VKPC 86635

Technická informace – září 2011

OE/SKF vývoj designu

OE #: 31293177 je nahrazeno číslem 31293668

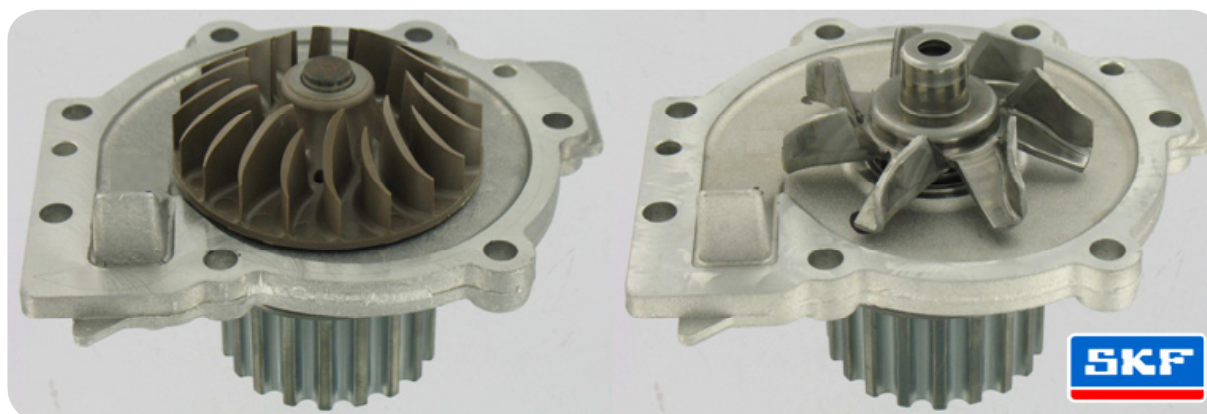
Volvo změnilo stavbu svojí vodní pumpy, která umožňuje její namontování i na výše uvedené modely. ⇔ SKF označení: VKPC 86635.

U některých aplikací byly plastové lopatky vodní pumpy nahrazeny kovovými.

Starý design

- OE #: 31293177
- Plastové lopatky

Nový design

- OE #: 31293668
- Kovové lopatky

Kovová verze této SKF vodní pumpy je v souladu s nejnovějším vývojem OE dílů a je plně zaměnitelná s přechozími typy OE pump.
